Mission régionale d'autorité environnementale

Centre-Val de Loire

**Avis délibéré de la mission régionale d'autorité  
environnementale Centre-Val de Loire  
sur la mise en compatibilité  
du plan local d'urbanisme (PLU)  
de Saint-Denis-de-l'Hôtel (45)**

n° : 2019-2737

*Zonage du site et des deux secteurs concernés par le projet d'extension (source : dossier)*

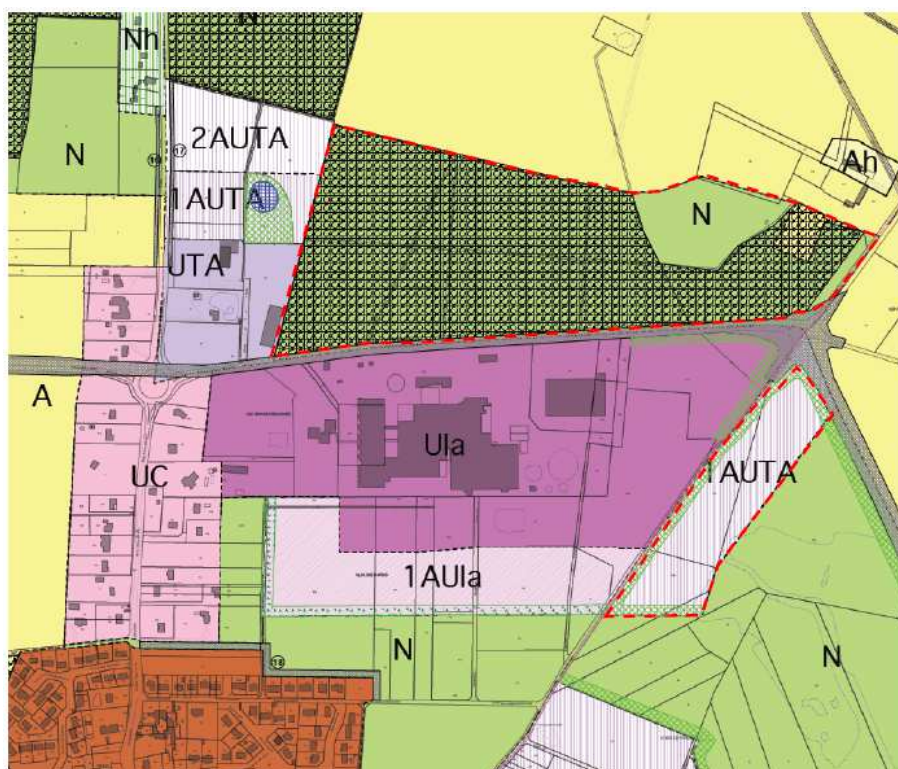
En l'état du PLU de la commune, le projet d'extension ne peut pas être mis en œuvre :

- le secteur au nord du site, d'environ 17 ha, de par son zonage en zone naturelle (N) et agricole (A), ne peut pas accueillir de nouvelles constructions pour la partie N ou de constructions autres que celles liées à une activité agricole pour la partie A ;
- le classement en espace boisé classé (EBC) en majeure partie de ce même secteur interdit son changement de destination ;
- le secteur à l'est, d'une superficie d'environ 5 ha, est concerné par un zonage 1AUTA destiné à de l'activité tertiaire, actuellement non compatible avec une extension du site industriel.

*Zonage après mise en compatibilité (source : dossier)*

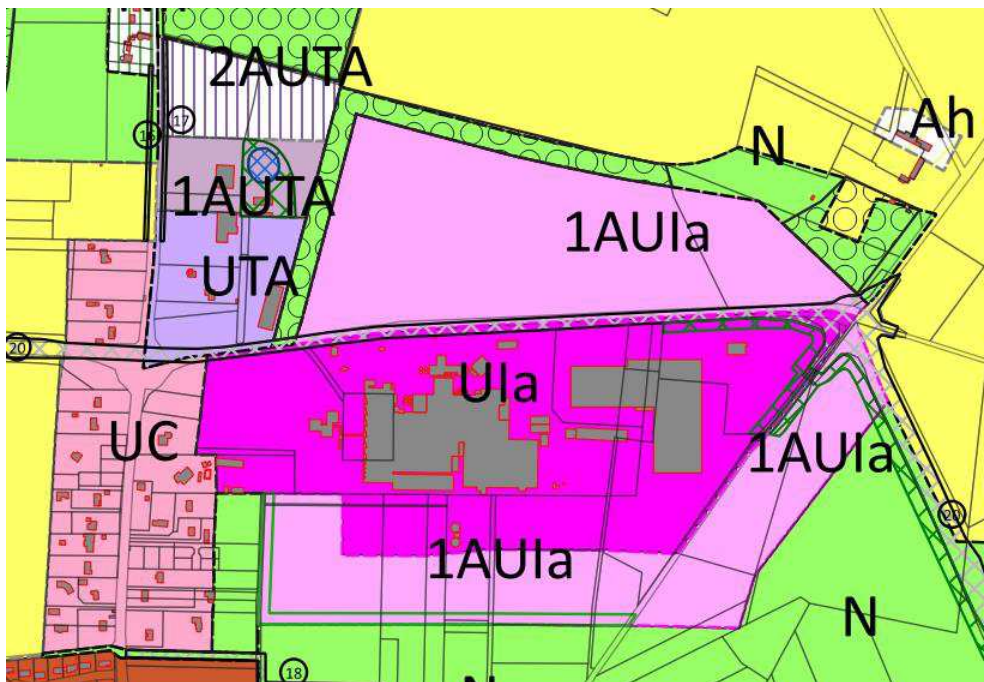
L'état initial de l'environnement identifie, en pages 90 et 91, la présence de zones humides sur le secteur à l'est de la laiterie. Elles sont localisées au sud de ce secteur, au niveau d'une peupleraie et d'un fourré et plus au nord entre un cours d'eau et une voirie.

Ces éléments sont correctement repris dans l'orientation d'aménagement et de programmation (OAP) relative à la laiterie qui mentionne (en page 16 du document intitulé « OAP ») que ces zones humides sont à conserver et à préserver de toute urbanisation. Sur le règlement graphique ces zones apparaissent en 1AUIa. Au-delà de cette mention dans l'OAP, et des mesures ERC (éviter, réduire compenser) identifiées, un renforcement de la protection aurait cependant pu être envisagé par la mise en œuvre d'un zonage plus fin classant en zone N les surfaces repérées comme zones humides.

L'extension sur le secteur nord actuellement classé en EBC et constitutif de la trame verte concerne la création de l'unité d'extraction. À ce jour, le dossier précise que seule la partie ouest de ce secteur sera occupée. La partie est servira uniquement à l'accès du site. Le dossier indique que la localisation de cet accès est principalement liée à des exigences de sécurité routière.

La raison du positionnement de la voie de circulation, qui fait le tour de la zone par le nord en laissant en son centre une vaste zone non construite, n'est pas expliquée. L'autorité environnementale observe que cette organisation n'est pas de nature à optimiser la consommation d'espaces naturels pour la création de l'unité d'extraction projetée par la laiterie. Bien qu'un défrichement progressif de ce secteur soit prévu, la mise en œuvre de cette modification du zonage ne peut s'expliquer que comme un moyen de mettre en place une réserve foncière utilisable ensuite par la laiterie.

**L'autorité environnementale recommande de mettre en œuvre un zonage classant en N les zones humides identifiées sur le secteur à l'est du site de la laiterie.**

**L'autorité environnementale recommande de rechercher dans le cadre d'une démarche ERC des solutions d'implantation du projet plus compactes afin d'en limiter l'emprise et l'impact sur l'espace boisé classé ou de justifier le besoin de réserve foncière.**
